浜岡原子力発電所
基準津波の策定のうち
プレート間地震の津波評価について
(コメント回答)

2021年11月15日

プレート間地震の津波評価について

No.1コメント回答：検討波源モデルの超大すべり域等の設定

日本海溝と南海トラフの海溝軸から陸域までの距離

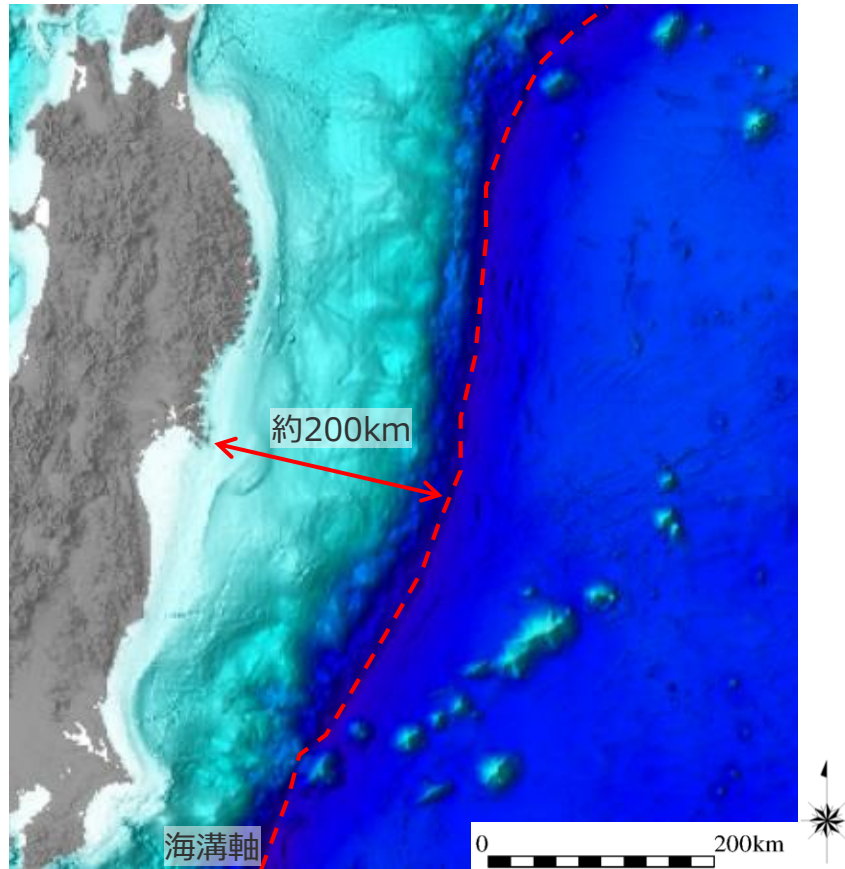
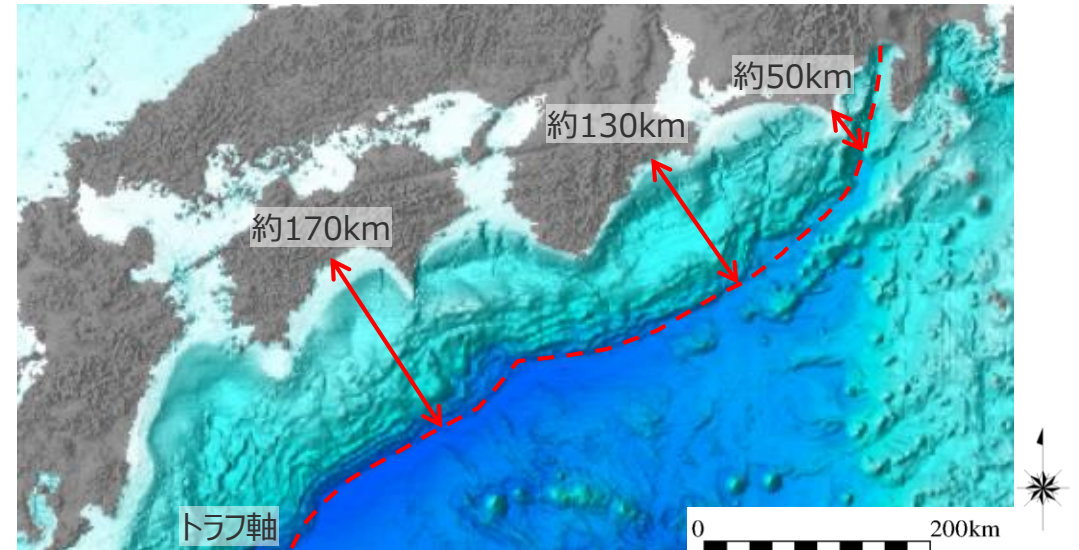
- 東北沖地震では、海溝軸付近で顕著なすべりの不均質が確認されている。海溝軸付近のすべりの不均質性の影響は、海溝軸から遠ければ津波伝播の過程で平均化されるが、海溝軸からの距離が近ければ平均化されずに到達するので、小さなすべりの不均質であっても影響が出やすい。国内外の巨大地震の津波事例が限られているなか、トラフ軸から近い浜岡においては、敷地の津波評価に影響の大きいすべり量、ライズタイムについて、更なる不確かさを考慮して裕度を持って設定する必要がある。

- 日本海溝と南海トラフの海溝軸から陸域までの距離は、おおよそ以下のとおり。
- 海溝軸から陸域までの距離は、日本海溝では約200kmであるのに対して、南海トラフでは約170km～50kmとなっており、敷地前面では約50km。

(更なる不確かさを考慮した津波評価：検討方針)

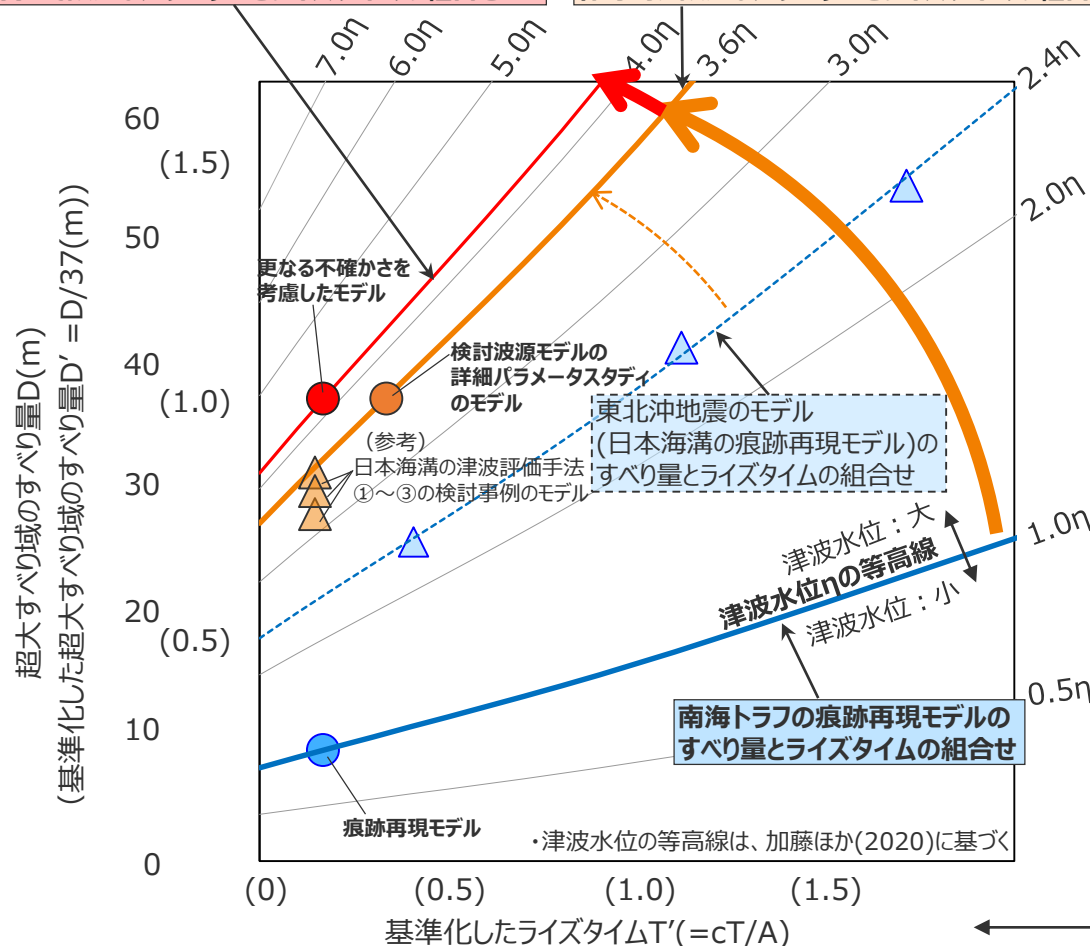
- 東北沖地震では、海溝軸付近で顕著なすべりの不均質が確認されている。海溝軸付近のすべりの不均質性の影響は、海溝軸から遠ければ津波伝播の過程で平均化されるが、海溝軸からの距離が近ければ平均化されずに到達するので、小さなすべりの不均質であっても影響が出やすい。国内外の巨大地震の津波事例に限られているなか、トラフ軸から近い浜岡においては、敷地の津波評価に影響の大きいすべり量、ライズタイムについて、更なる不確かさを考慮して裕度を持って設定する必要がある。

「(B)代表パラメータの検討による方法」により検討された内閣府の最大クラスモデルにおいて、他のパラメータの影響を代表するよう非常に大きく設定されているパラメータ(すべり量(37m)とライズタイム(60s)の組合せ)を、更なる不確かさとして考慮

②プレート間地震の津波評価への反映 (内閣府の最大クラスモデルとの比較)

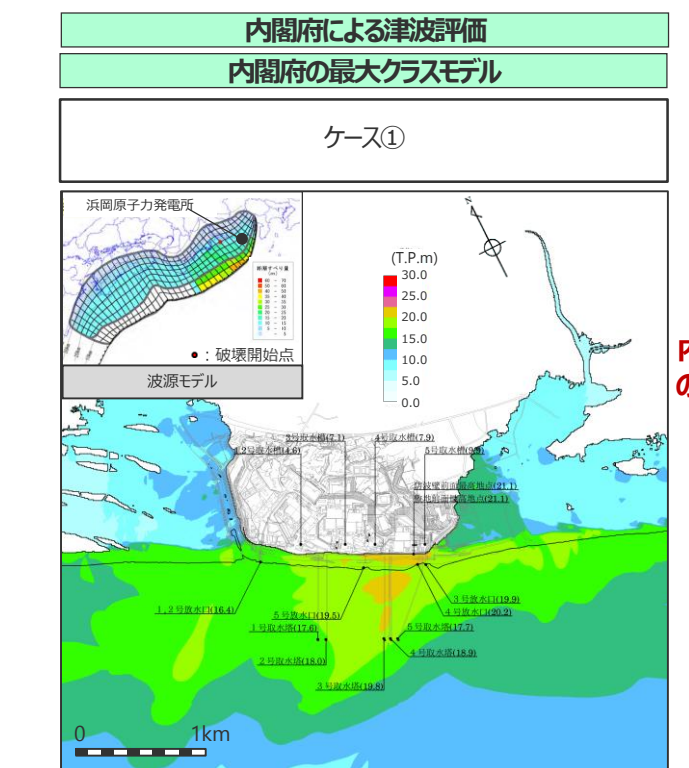
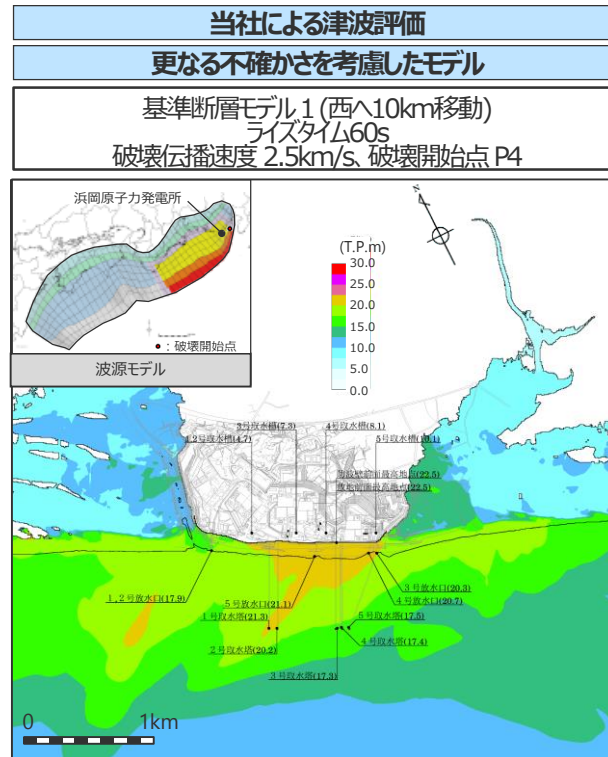
- 東北沖地震では、海溝軸付近で顕著なすべりの不均質が確認されている。海溝軸付近のすべりの不均質性の影響は、海溝軸から遠ければ津波伝播の過程で平均化されるが、海溝軸からの距離が近ければ平均化されずに到達するので、小さなすべりの不均質であっても影響が出やすい。
国内外の巨大地震の津波事例が限られているなか、トラフ軸から近い浜岡においては、敷地の津波評価に影響の大きいすべり量、ライズタイムについて、更なる不確かさを考慮して裕度を持って設定する必要がある。

■ 更なる不確かさを考慮したプレート間地震の津波評価結果 (T.P.+22.5m) は、内閣府の津波評価結果 (T.P.+21.1m) を上回っていることを確認した。

内閣府の最大クラスモデル
の津波評価を上回っている
